都市計画道路音羽小田線及び本町宮前線の 都市計画変更

2. 都市計画変更の内容

2. 都市計画変更の内容（予定箇所及び概要）

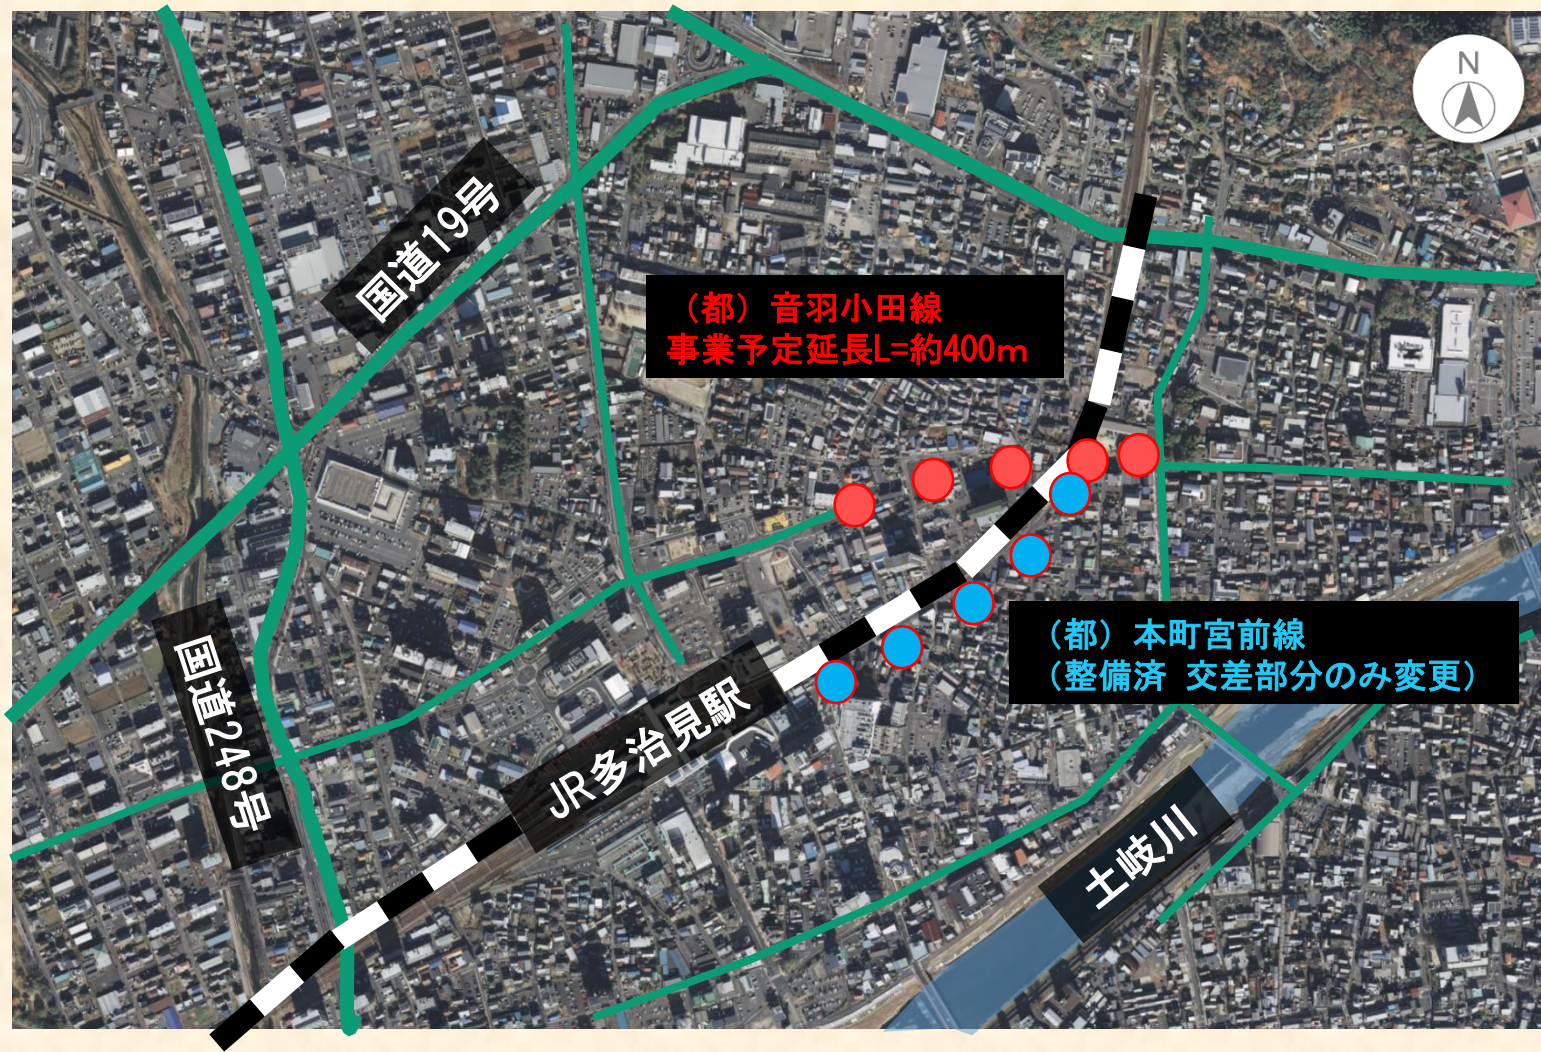
音羽小田線	区域の変更	延長1,260m→延長1,240m (線形変更 L=400m)
	構造の変更	・ 幹線街路と平面交差 3 箇所、立体交差1箇所→幹線街路と平面交差 4 箇所 ・ 幅員18m→幅員12m
本町宮前線	区域の変更	延長570m→延長550m
	構造の変更	・ 幹線街路と平面交差 3 箇所、立体交差1箇所→幹線街路と平面交差 3 箇所

音羽小田線と本町宮前線の交差形状について、**利便性を高めるために本町宮前線から西進を可能とする平面交差の形状へ構造を変更するもの**
※本町宮前線も終点の位置及び区域を変更
